改善箇所説明図

【改善後形状】

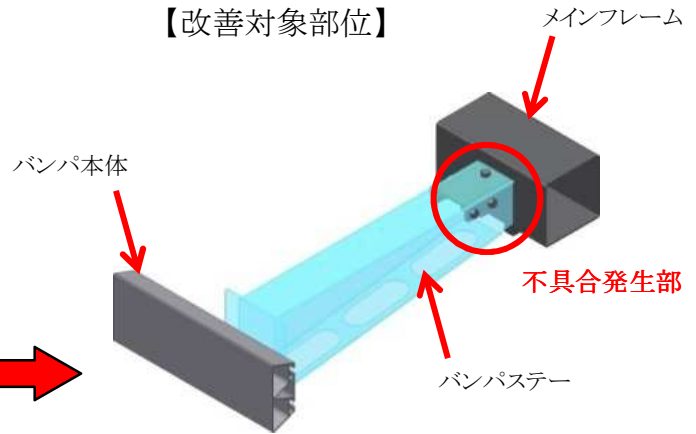
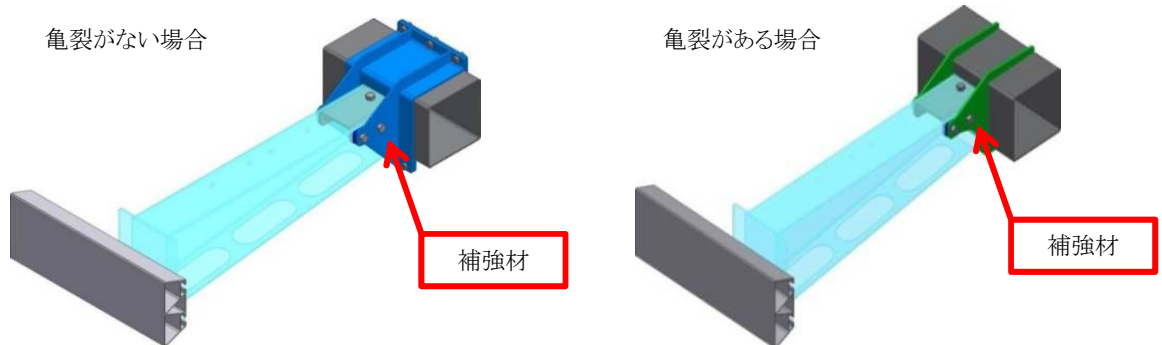
後部格納式テールゲートリフタのメインフレームにおいて、リヤバンパステー取付部の強度確認が不足しているため、走行時の振動等により亀裂が生じることがある。そのため、そのままの状態で使用を続けると亀裂が進行し、最悪の場合、有効に突入を防止できないおそれがある。

全車両、亀裂の有無を確認し、亀裂が無いものはメインフレームとバンパステー締結部に補強材を追加する。また、亀裂が確認された場合は、亀裂部を溶接にて補修し、補強材を追加で溶接する。
